SØKNAD OM AVKØYRSLE FRÅ KOMMUNEVEG

Tiltakshavar MAJO EIGEDOM AS / SEIM BYGG AS	Tlf. 97709118/93004156
Ansvarleg søkjar/utførande ARKOCONSULT AS	Tlf. 92297292
Byggeplassadresse MANGERBUA	Gnr./bnr 137/783
Vegstrekning VEG 1 O-V (SE REG. PLAN)	Stad NEDRE MANGERBUA
Tiltaket ligg i område med reguleringsplan Nei <input type="checkbox"/> (Søknaden vert handsama hjå Teknisk drift). Ja <input checked="" type="checkbox"/> Namn på planen: DETALJREG. FOR NEDRE MANGERBUA - REG. ENDRING (Søknaden vert handsama hjå Byggesak).

SITUASJONSPLAN

GNR.137 BNR.783, MANGERBUA, LINDÅS KOMMUNE

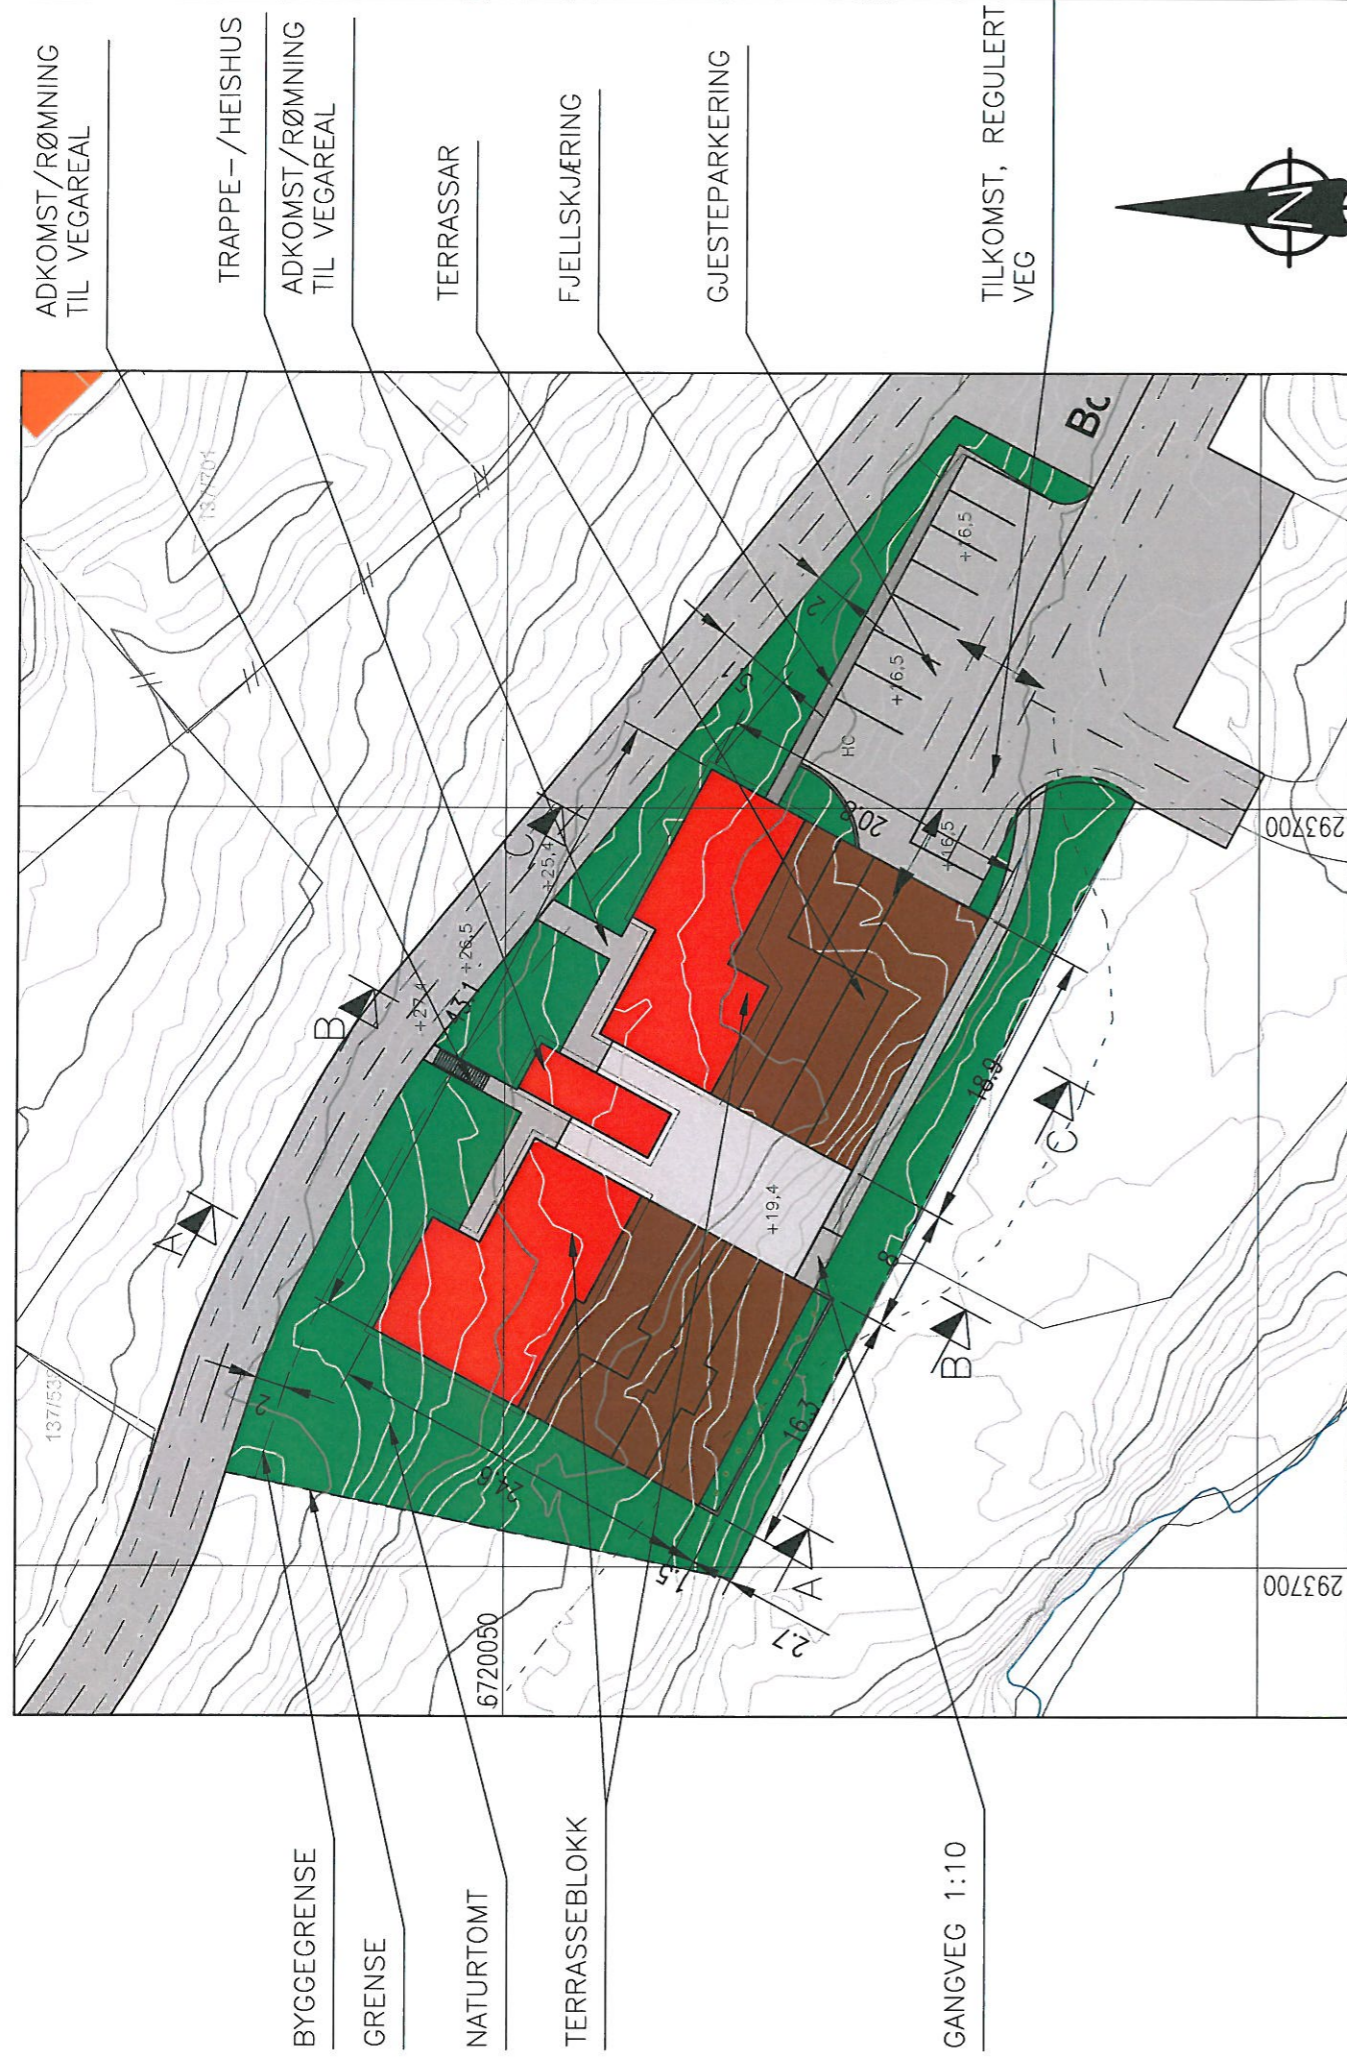
- Sikta ut frå avkøyrslø skal vere slik at busker, tre o.l. ikkje skal vere til hinder for sikta. Terreng eller plantar må ikkje kome høgare enn 0,5m over vegbana.

- Der avkøyrslø er til hinder for overvatn i veggrøft, skal det leggst ned min. 200mm drensrør. Røret skal vere køyresterkt og leggst slik at veggrøft ikkje vert skada og at grøftevatn får fritt avløp. Støypekantar o.l som kan skade snøryddeutstyr skal ikkje byggast nærare offentleg veg enn 1m.

- Det skal ikkje førast overvatn ut i offentleg veg. På den første meter frå vegkanten skal det vere eit fall frå offentleg veg på 3cm.
- Vedlikehald av drensrør og frisktfelt skal til eikvar tid haldast vedlike av tiltakshavar.

- Svingradius frå avkøyrslø skal i vegkant være min. 3,5m, på begge sider av avkøyrslø.
- Avkøyrslø skal verte plassert som vist i søknaden
- Avkøyrslø skal verte plassert som vist i detaljskisse på baksida av dette arket.

- Det skal være mogeleg å snu på eigen grunn.
-
